CONCEPTO TÉCNICO PARA PROGRAMA DE PLANES PARCIALES	Código:	GPR-FT-14
		Versión:	03
		Código Documental:

1.1 CONCEPTO TÉCNICO No. CT:	CT-5633
1.2 ÁREA:	Técnica y de Gestión
1.3 COORDINACIÓN:	Investigación y Desarrollo
1.4 CARTA REMISORIA No.	CR-6814

2.1 SOLICITANTE:	S.D.P. – Gerencia de Planes Parciales
2.2 LOCALIDAD:	BOSA
2.3 UPZ:	85 Bosa Central
2.4 PLAN PARCIAL:	LA PALESTINA
2.5 ÁREA (Ha):	25.59
2.6 FECHA DE EMISIÓN:	16 de septiembre de 2009
2.7 TIPO DE RIESGO:	Por Inundación por Desbordamiento
2.8 VIGENCIA:	Temporal, mientras no se reciba pronunciamiento de la Empresa de Acueducto y Alcantarillado de Bogotá manifestando condiciones diferentes en el sector a las establecidas por la DPAE a la fecha de emisión del concepto.

Figura 2. Mapa de zonificación de amenaza estudio “Análisis de riesgo por inundación en la localidad de Bosa” Estudios y Asesorías (1998)

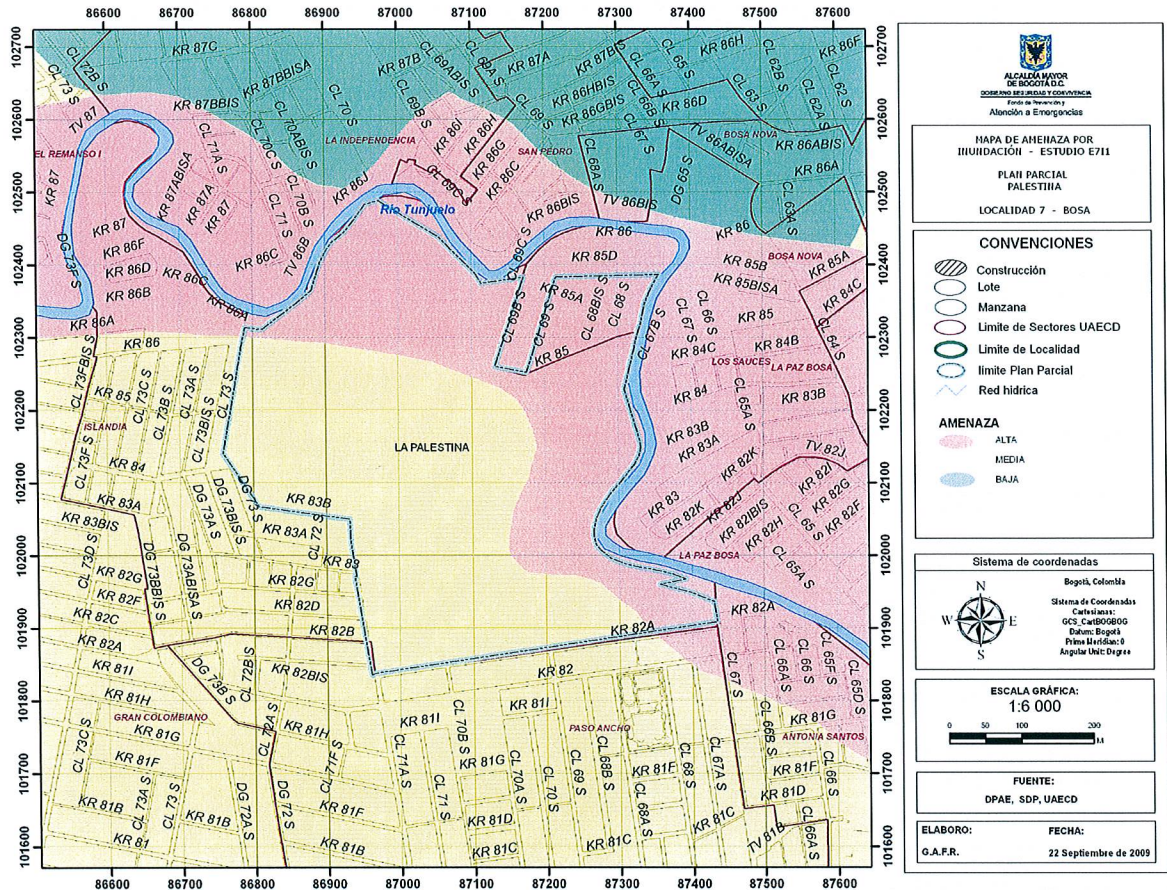
Del análisis realizado por INGETEC (1999) se obtuvo el mapa de zonificación que se muestra en la Figura 3. Al comparar los mapas obtenidos por los dos estudios, el obtenido por la firma Estudios y Asesorías (1998) resulta mucho más conservador, ya que en la zona en la que se encuentra localizado el plan parcial La Palestina el consultor incluyó un componente geomorfológico representado por una envolvente de los meandros dadas las dudas sobre la estabilidad de los jarillones.

- ✓ Ante la incertidumbre sobre la integridad estructural de los jarillones que protegen la zona del plan parcial La Palestina, la DPAAE acoge la zonificación de amenaza de inundación por desbordamiento planteada en el estudio llevado a cabo para el FOPAE por la firma Estudios y Asesorías (1998) que considera dicha incertidumbre en la delimitación de la zona de amenaza alta para el plan Parcial La Palestina, de esta forma, una proporción importante del plan parcial se encuentra en zona de amenaza alta de inundación por desbordamiento y la porción restante en zona de amenaza media (ver Plano Anexo).
- ✓ No es necesario considerar estudios específicos de riesgo por inundación para el sector del polígono del plan parcial que está en amenaza media (ver Plano Anexo), por lo cual se considera viable continuar con el proceso de Plan Parcial para el área que se encuentra en amenaza media.

Anexo 1. Plano de amenaza de inundación por desbordamiento para el polígono del plan parcial La Palestina

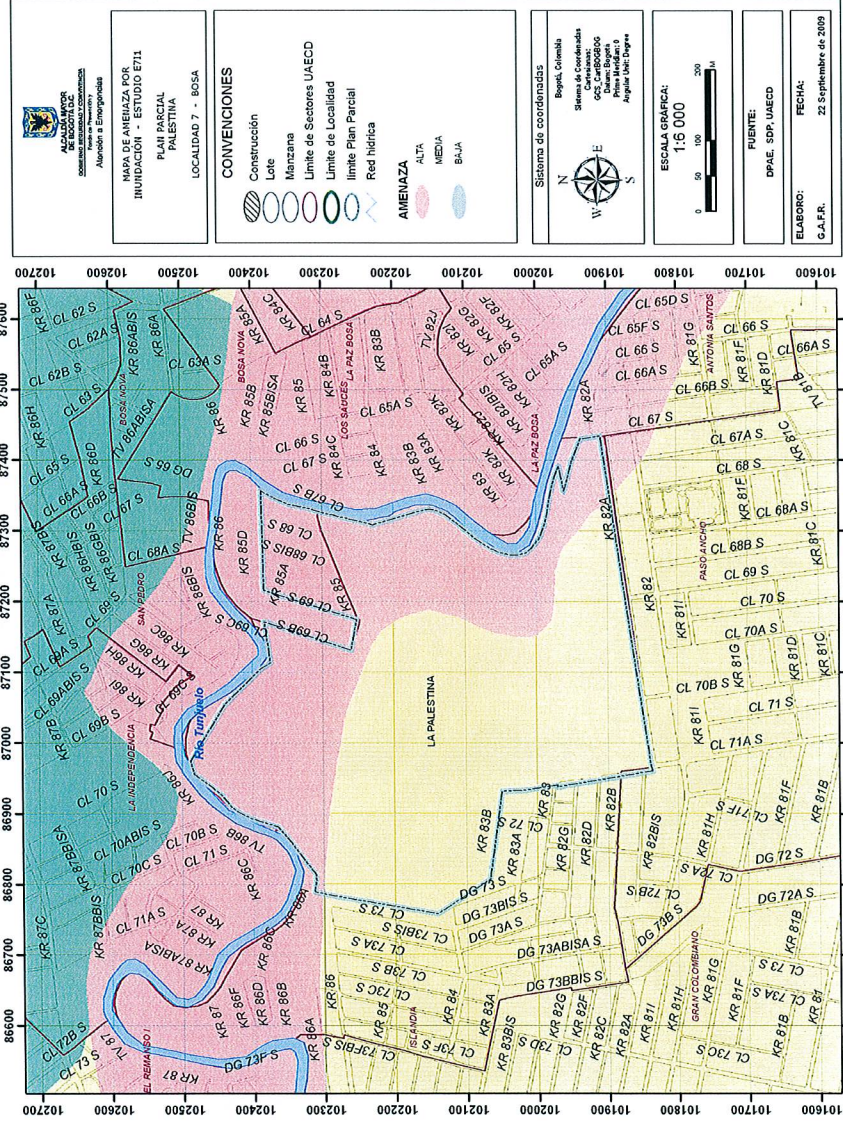
- ✓ Se recomienda no adelantar urbanismo en el sector de amenaza alta de inundación por desbordamiento (ver Plano Anexo).
- ✓ Es posible que la parte norte y oriental del predio, se localice dentro de la zona de Ronda y la Zona de Manejo y Preservación Ambiental del río Tunjuelo. Por lo cual se recomienda consultar con la Empresa de Acueducto y Alcantarillado de Bogotá, que es la entidad competente de la definición y por consiguiente la afectación de las zonas de Ronda y las Zonas de Manejo y Preservación Ambiental, de los cuerpos de Agua localizados en el Distrito Capital.
